Lisa 1. Ristumiskoha ehitamise nõuded.

Võttes aluseks ehitusseadustiku (edaspidi EhS) § 99 lg 3 määrab Transpordiamet nõuded:

Joonis 1. Ristumiskoha orienteeruv asukoht riigitee nr 22294 Mehikoorma-Meerapalu tee .

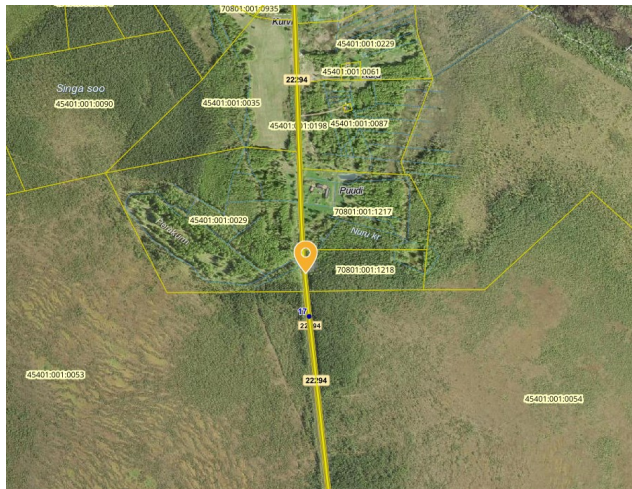
1. Nõustume juurdepääsu kavandamisega riigitee nr 22294 Meerapalu-Mehikoorma tee km 17,07–17,20 lõigule.(vt joonis 1). Eelnõu juurde lisatud asendiskeemil kajastatud asukohast on tagatud vajaliku nähtavusala.

Joonis 1. Ristumiskoha pikikallade kujundamine.

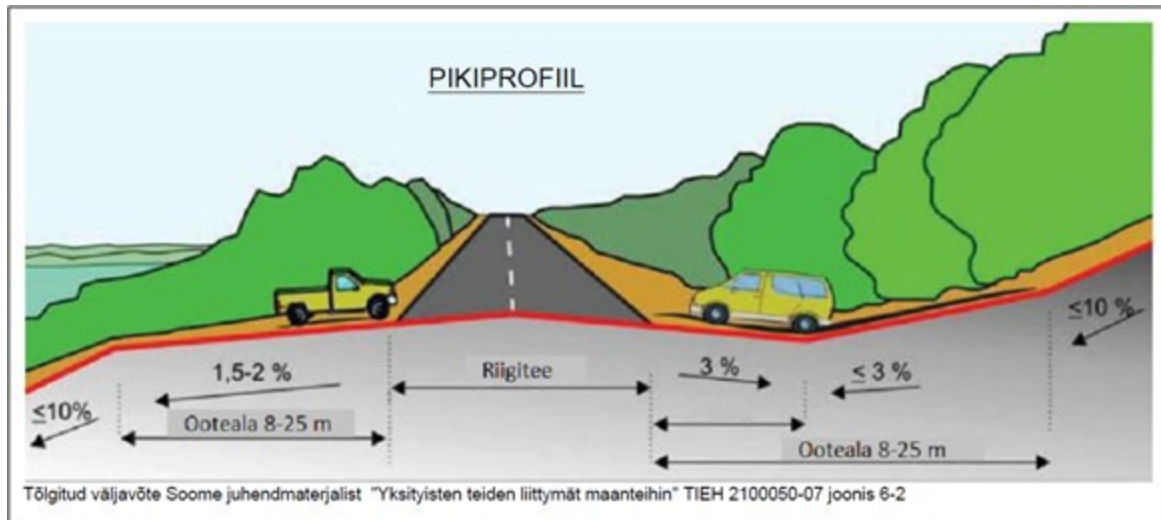
- 9.3 Mõõdistusala ja uuringud peavad olema piisavad projekti koostamiseks ja kontrollimiseks.
- 9.4 Mõõdistada olemasolevad riigitee veeviimarid mahus, mis on vajalik eelvoolu tagamiseks.
- 9.5 Projekti kooskõlastamiseks esitamise hetkel peab olema geodeetilise mõõdistuse sh kooskõlastuste vanus kuni üks aasta.
10. Ristumiskoha plaanilahenduse koostamisel lähtuda Transpordiameti tüüpjoonise I põhimõtetest. Pöörderaadiused määrata liikluskoosseisu kõige ebasoodsama sõiduki pöördekoridoride järgi. Kujutada pöördekoridoreid joonistel.
11. Ristumiskoht projekteerida riigiteega võimalikult täisnurga all. Ristumiskoha pikikalded määrata vastavalt alltoodud joonise põhimõtetele arvestusega, et riigitee alusele maale sademeveett üldjuhul ei juhitata.
